DODATEK Č. 1 SMLOUVY O DÍLO

Evidenční list změny stavby

"Nástavba a rekonstrukce ZŠ Vratimov"

FOTODOKUMENTACE K ZL 02

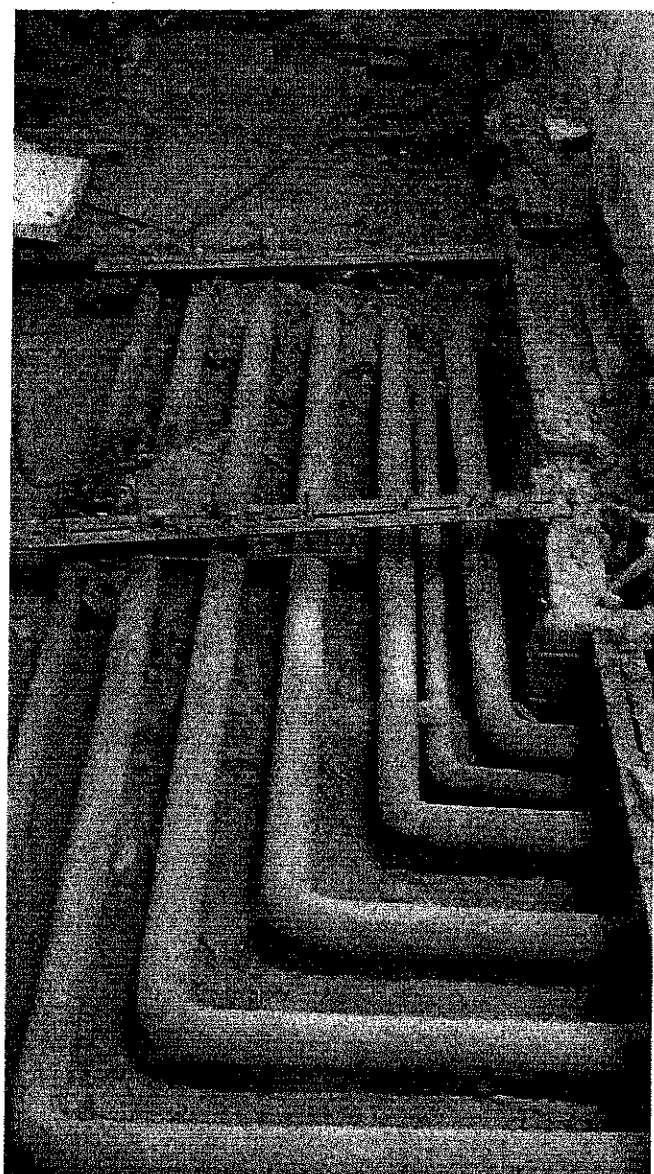
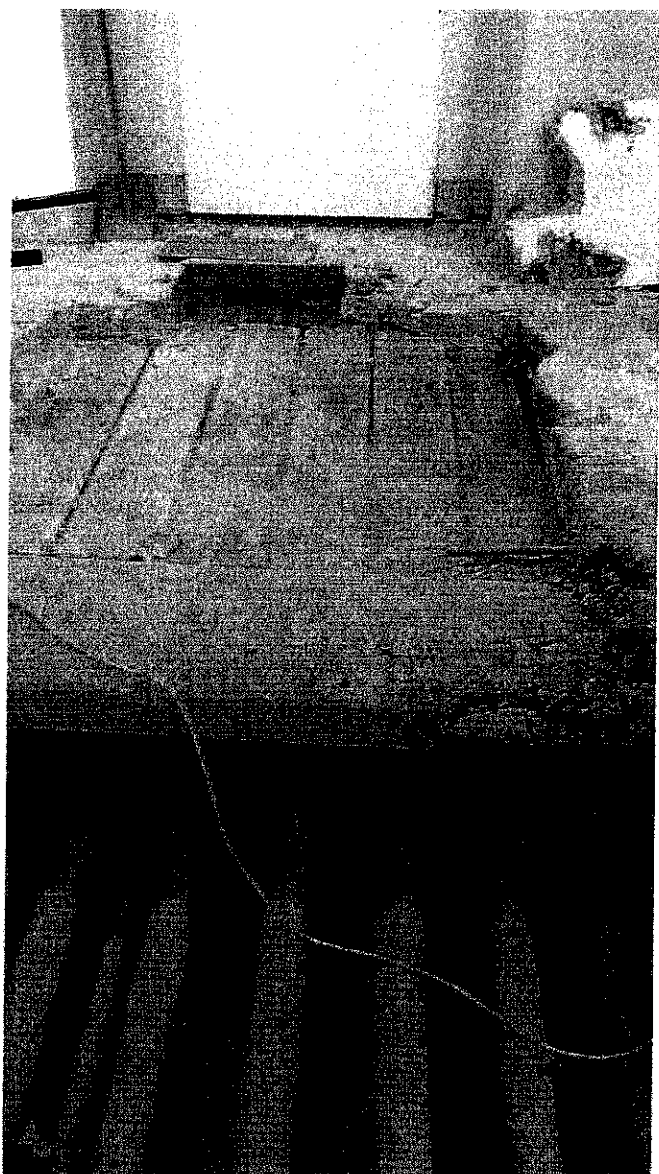
1 – V průběhu bouracích prací stropní konstrukce 1 PP pro výtahovou šachtu, byly obnaženy stávající rozvody topení objektu, s kterými PD nepočítala (nebyly známy trasy vedení instalací ve stropě 1PP). K realizaci přeložky je nutno odbourat a následně uvést do původního stavu podlahové konstrukce, což vyvolá zdržení dalších prací v rozsahu 4 týdny. Změna má vliv na dílčí termín, toto má návaznost na ZL-1. TATO ZMĚNA MÁ DOPAD NA CENU DÍLA ALE NEMÁ VLIV NA DÍLČÍ TERMÍN DOKONČENÍ DÍLA.
